Pismo: PZP-225/01/2018

O D P O W I E D Z I na pytania w sprawie SIWZ

Dotyczy postępowania o udzielenie zamówienia publicznego prowadzonego w trybie przetargu nieograniczonego na ” **Sukcesywna dostawa sprzętu medycznego i materiałów medycznych jednorazowego użytku**”

Pakiet 7, poz. 2

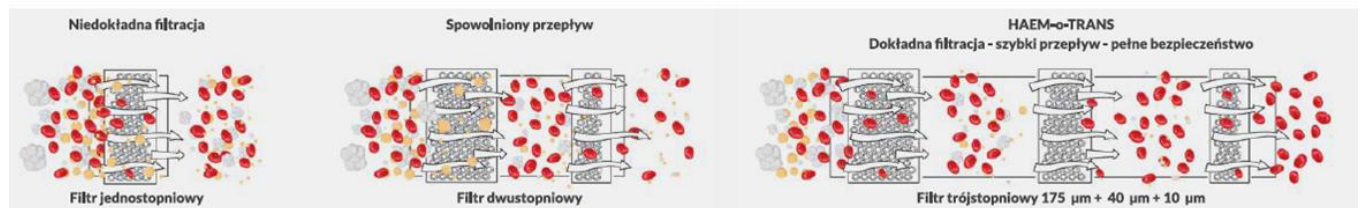
Prosimy o dopuszczenie jak poniżej:

Zamknięty, niskociśnieniowy system ssący do autologicznej autotransfuzji pooperacyjnej, sterylny, pakowany podwójnie, składający się z: pojemnika ssącego typu płaski mieszek harmonijkowy o pojemności maksimum 250 ml, z zastawką przeciwwrotną, wytwarzający podciśnienie początkowe maksymalnie 120 mbar (minimalnie 90 mbar), z dwoma na stałe podłączonymi drenami łączącymi z własnymi klemami zaciskowymi; jeden dren łączący o długości minimum 65 cm z uniwersalnym zakończeniem Y do drenów Redona CH 08-18; drugi dren łączący o długości minimum 5 cm zakończony uniwersalnym łącznikiem służący do wygodnego i szczelnego połączenia z workiem na krew; własny wygodny system podwieszania; worka zbiorczego na krew o pojemności 700 ml z filtrem 175 µm (dokładniejsza filtracja niż opisana w SIWZ, skalowany co 50-100 ml z łącznikiem (połączenie z mieszkiem) z zastawką przeciwwrotną oraz wygodnym się zaworem łączeniowym do aparatu transfuzyjnego; własną klamrę zaciskową, oraz zintegrowany element do podwieszania na stojaku.

Odpowiedź: Zamawiający dopuszcza
